OFICIO ELECTRÓNICO

ORD. N° : 85
ANT. : PROYECTO DE PAVIMENTACIÓN Y AGUAS LLUVIAS CALLES SIERRA GORDA.
MAT. : ENVÍA OBSERVACIONES A PROYECTO DE PAVIMENTACIÓN Y AGUAS LLUVIAS CALLES SIERRA GORDA.
ADJ. : No Hay

Antofagasta, 14 enero 2025

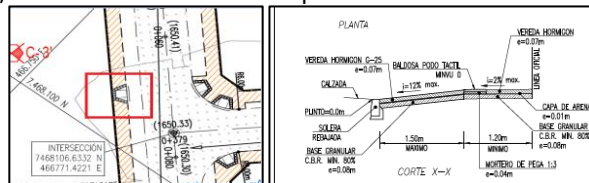
1. Proyecto de repacado de las calles existentes no incluye cambio de soleras; retirar dentro de planimetría lo que no compete al proyecto.
